## *Autorità di Bacino Distrettuale dell'Appennino Meridionale*

Decreto *403*

**PROPOSTA DI VARIANTE AL PSAI RISCHIO DA FRANA**  
**COMUNE DI SORRENTO (NA) – LOC. H. PRESIDENT-VIA COLLE PARISI**  
**CARTA DELLA PERICOLOSITA' DA FRANA**

**PROPOSTA DI VARIANTE AL PSAI RISCHIO DA FRANA**  
**COMUNE DI SORRENTO (NA) – LOC. H. PRESIDENT-VIA COLLE PARISI**  
**CARTA DEL RISCHIO DA FRANA**

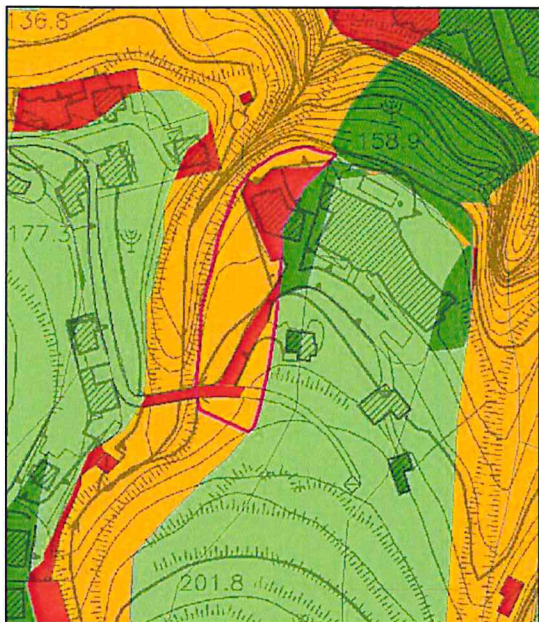
**Tenuto conto** che sulla base di tutto quanto sopra, si ritiene di poter procedere alla ripermimetrazione della porzione di territorio del *Comune di Sorrento (NA)*, individuata alla *via Colle Parisi (Villa Sacco)* di proprietà della *Società H. President S.p.a.*, da area a "*pericolosità molto elevata - P4*" ad area a "*pericolosità media-P2*" nella *Carta della Pericolosità da frana* e da area a "*rischio molto elevato - R4*" ad "*area a rischio medio -R2*" nella *Carta del Rischio da frana*;

- Stralcio della "*Carta della pericolosità da frana*", in scala 1:5.000, del *PSAI* vigente dell'ex Autorità di Bacino della Campania Centrale relativo al settore di territorio oggetto di modifica;
- Stralcio della "*Carta del rischio da frana*", in scala 1:5.000, del *PSAI* vigente dell'ex Autorità di Bacino della Campania Centrale relativo al settore di territorio oggetto di modifica;
- Stralcio della "*Carta della pericolosità da frana*", in scala 1:5.000, del *PSAI* dell'ex Autorità di Bacino della Campania Centrale contenente la modifica alla perimetrazione delle aree a pericolosità;

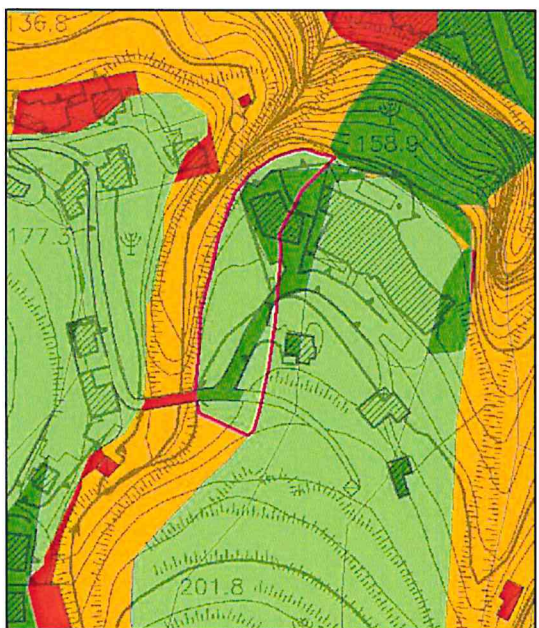
- Stralcio della "Carta del rischio da frana", in scala 1:5.000, del PSAI dell'ex Autorità di Bacino della Campania Centrale contenente la modifica alla perimetrazione delle aree a rischio.
